## 規格變更通知

### FC6A 型的通信模組及 Bluetooth 通信擴充盒

茲因 MICROSmart 系列 FC6A 型通信模組(型號:FC6A-SIF52 及 FC6A-SIF524)及 Bluetooth 通信擴充盒(型號:FC6A-PC4)的部分規格有所變更，特此通知。

圖-1：通信模組及 Bluetooth 通信擴充盒錯誤的確認

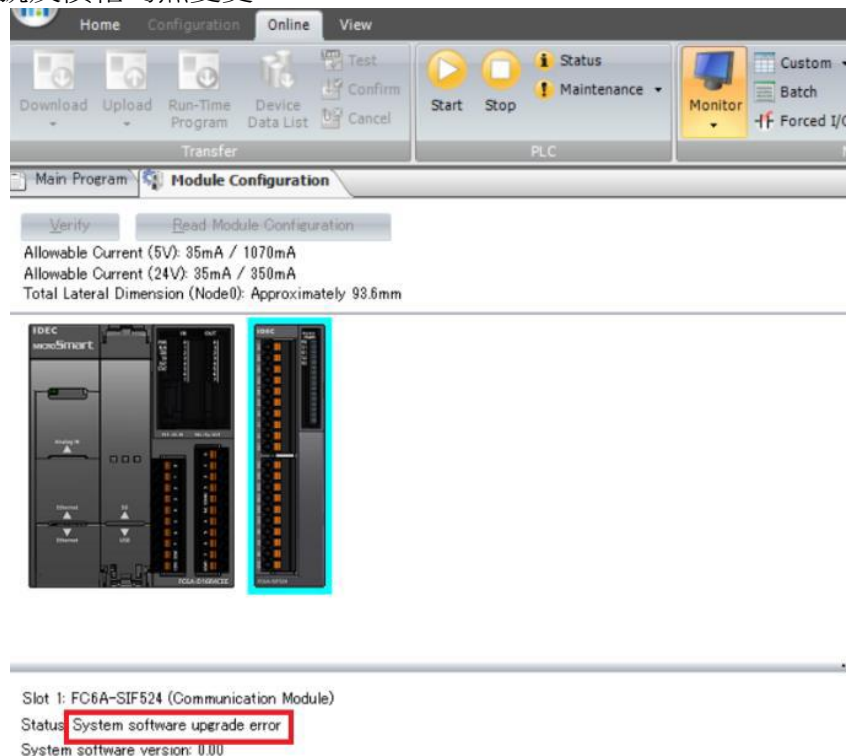
我們已強化 FC6A 型通信模組或 Bluetooth 通信擴充盒電源開啟時的系統檢查功能。若檢測到系統異常，將顯示錯誤狀態（系統更新錯誤(※1、※2)）

※1 通信模組和 Bluetooth 通信擴充盒的錯誤可以在 WindLDR 的監控畫面上確認。

※2 當狀態顯示為「系統更新錯誤」時，模組將停止運作。若此情況頻繁發生，可能是硬體故障。

圖-2：通信模組及 Bluetooth 通信擴充盒的版本編號

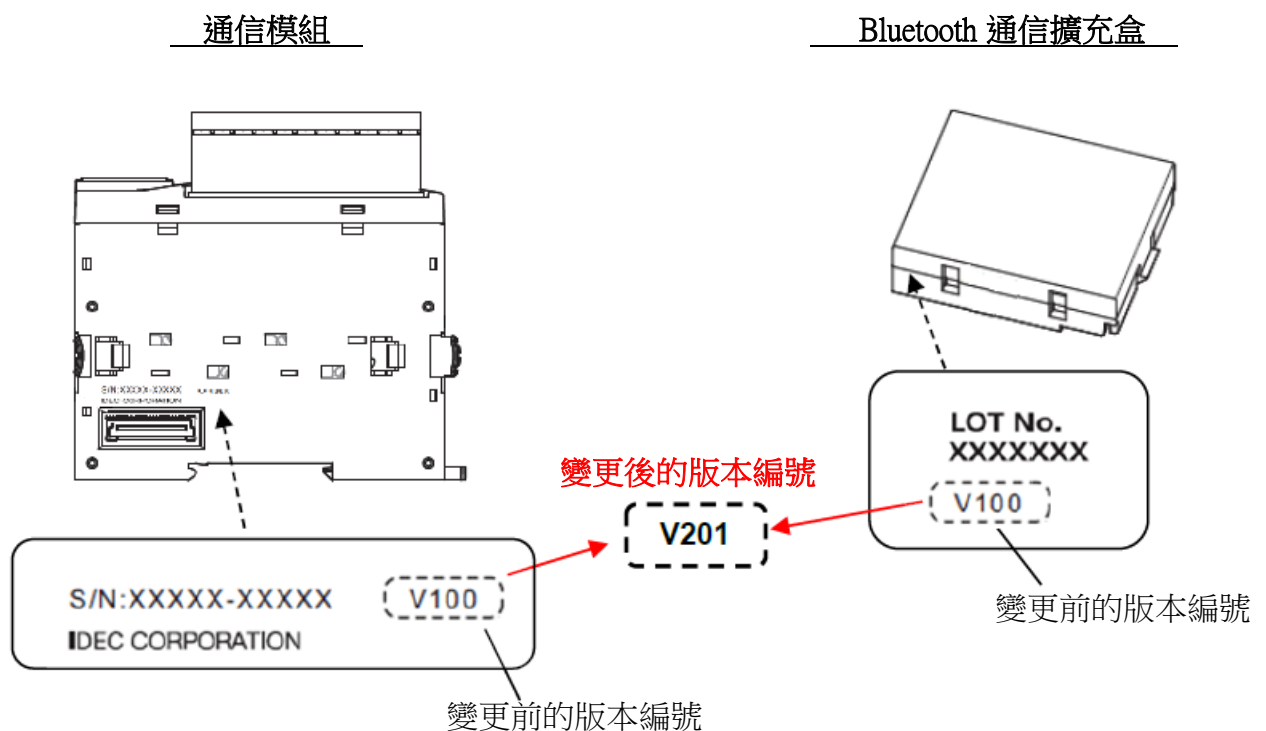
變更後製品（通信模組及 Bluetooth 通信擴充盒）的產品側面所標示的版本編號將將變更如下：
